変速機（自動6速マニュアルモードトランスミッション）について

リコール番号：5456

改善箇所説明図

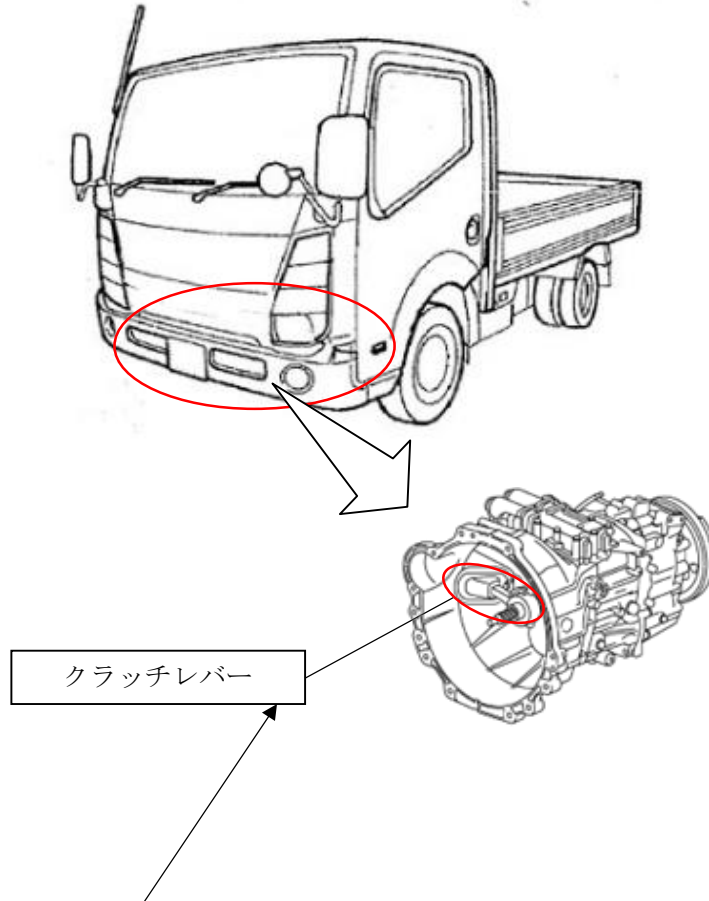
基準不適合発生箇所

自動6速マニュアルモードトランスミッション(6AMT)搭載車において、令和2年10月29日届出(届出番号4835)の改善措置にてクラッチレバー支点部に塗布したグリスの材質選定が不適切であったため、使用過程でグリスが変質することがある。そのため、クラッチレバーの摺動不良による変速遅れが発生し、そのままの状態で使用を続けると、最悪の場合、クラッチレバーが動かなくなるため、警告灯の点灯及び警告音が鳴動するとともに、保護制御によりギヤが固定されて変速できなくなり、停車後に発進できなくなるおそれがある。

改善の内容

全車両、クラッチレバーを対策品に交換する。

識別：白色のシールをモデルナンバープレートの右横に貼り付ける。
